Rapport de contrôle d'installations électriques à basse et à très basse tension

RÉF. 34/2025/93361/D02:1

DATE DU CONTRÔLE 25/02/2025 (10:50 - 12:15) **AGENT VISITEUR** Olivier Dodet
ADRESSE DU CONTRÔLE rue de Liège 9/A2 (étage 1er) - 4800 VERVIERS **TYPE DE CONTRÔLE** Visite de contrôle (6.5)

Schéma(s) unifilaire(s) de l'installation

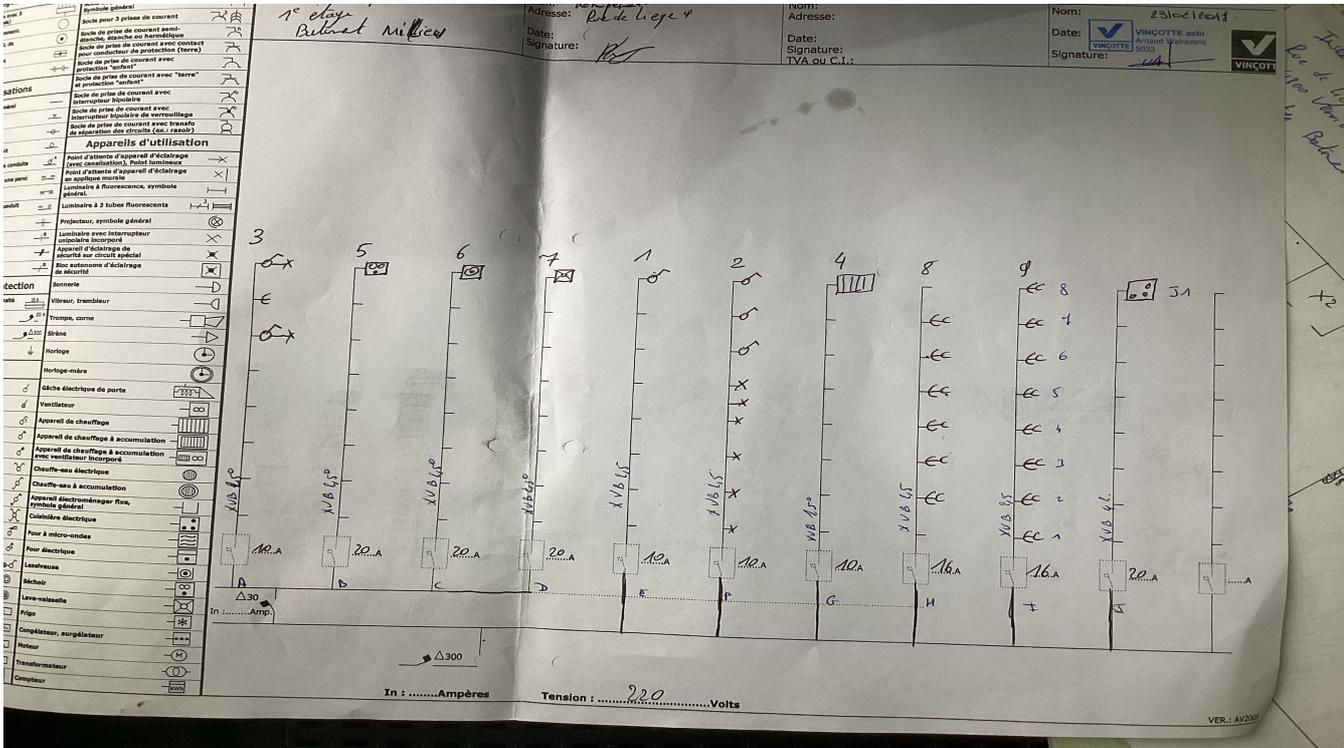
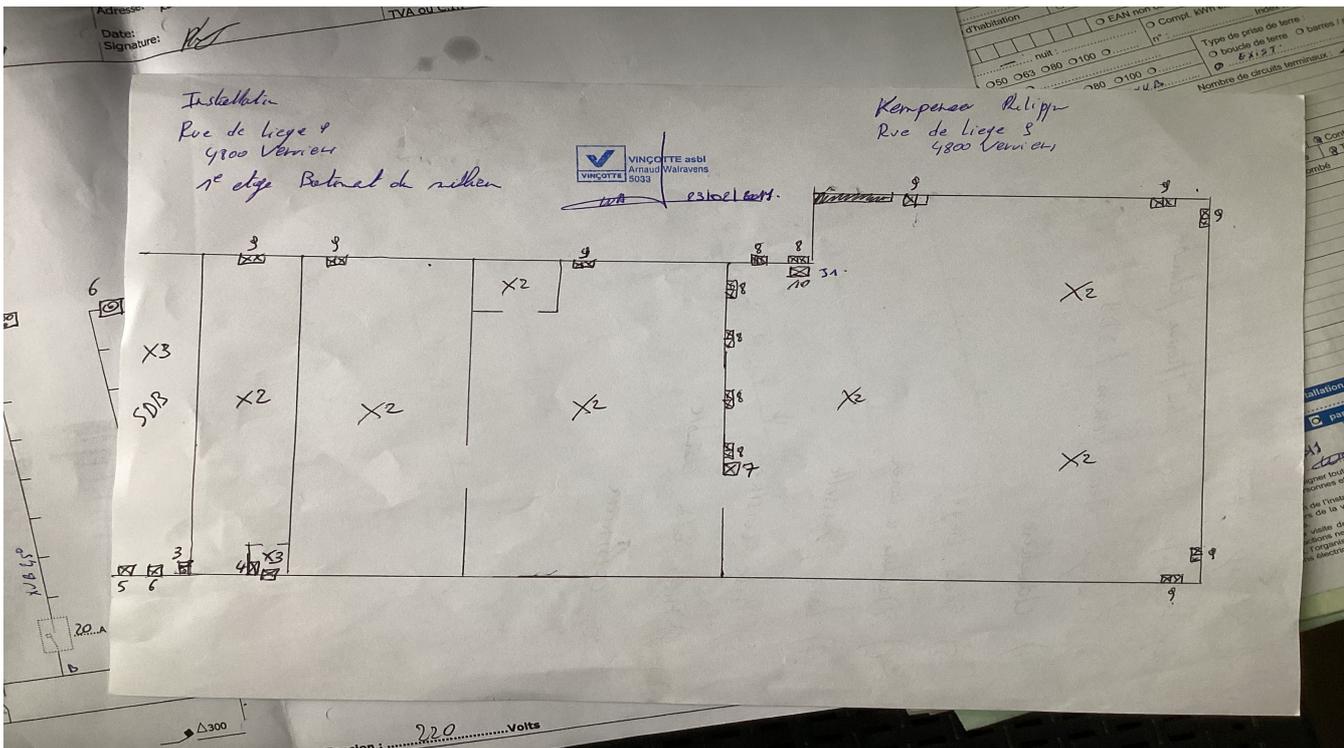
- Les schémas unifilaires et plans de position ne correspondent pas à la réalité. - 3.1.2.;6.4.6.;6.5.7.;9.1.2.
- Les schémas unifilaires et plans de position ne sont pas conformes. - 3.1.2.;6.4.6.;6.5.7.;9.1.2.

- Les plans et schémas seront à adapter en fonction des travaux de mise en conformité et seront réalisés.
- Lors d'une rénovation de l'installation électrique, les dérogations pourraient ne plus être appliquées.
- La prise de terre n'a pu être mesurée, elle sera à vérifier lors du prochain contrôle.
